COMUNE DI AGROPOLI

DELLA DISCARICA COMUNALE DI RIFIUTI SOLIDI URBANI
LOCALITA' "GORGO"

PROGETTO OPERATIVO DI BONIFICA ED ESECUTIVO

RELAZIONE SULLE INTEGRAZIONI AL
PROGETTO

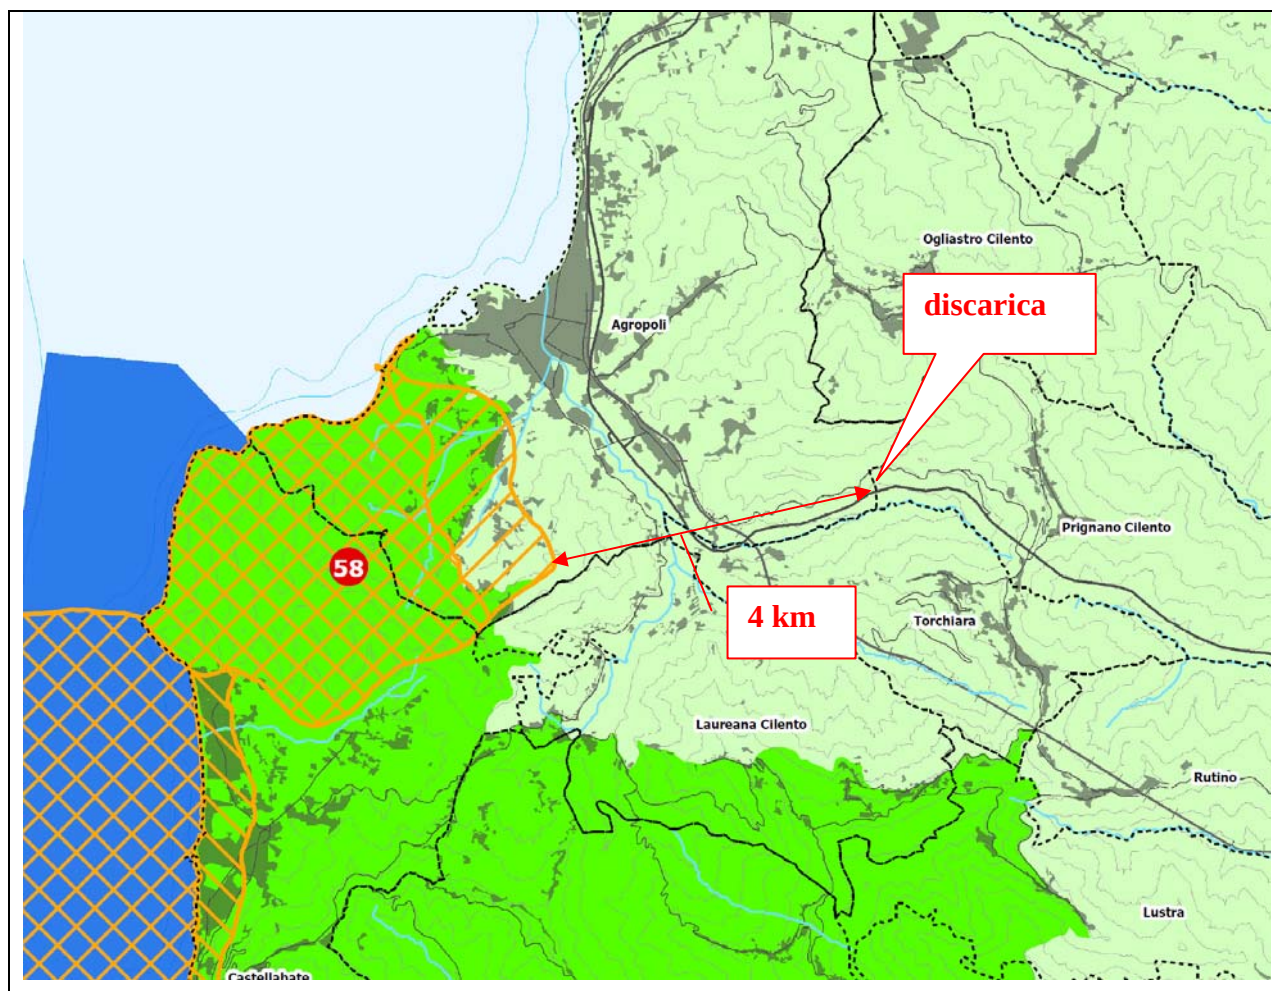
- l'inclusione nel progetto di bonifica anche del sito di stoccaggio ove sono depositate le eco balle, non ricompreso nell'area di caratterizzazione;*
- se l'area di che trattasi rientra o meno tra i siti della Rete Natura 2000 (SIC e ZPS) o la distanza da questi."*

L'Unità Operativa Dirigenziale (U.O.D.) con nota prot.2014.0440618 del 27/06/2014 ha richiesto delle integrazioni sullo studio idraulico del progetto; le integrazioni prodotte sono integralmente riportate nella relazione RE.03 "Relazione idrologica ed idraulica" in rev.1 che sostituisce integralmente la precedente relazione Re.03 in rev.0.

Nel progetto di bonifica è ricompresa anche l'area di stoccaggio delle eco balle la quale contrariamente a quanto affermato nella Conferenza dei Servizi è ricompresa nell'area di caratterizzazione; infatti in data 4/3/2008 (prelievo dei campioni di terreno da analizzare nell'ambito della caratterizzazione ambientale) il sito di stoccaggio era già colmo. Non è stato ritenuto necessario prima della progettazione di procedere con ulteriori indagini di caratterizzazione dei terreni al di sotto dell'area di stoccaggio delle eco balle in quanto il sito di stoccaggio provvisorio fu costruito giusta Ordinanza Commissariale del 10/08/2006 n.301 e successive con tutte le necessarie opere di presidio per la salvaguardia della matrice ambientale; in particolare sul suolo fu realizzato il seguente pacchetto di impermeabilizzazione e protezione (dal basso verso l'alto):
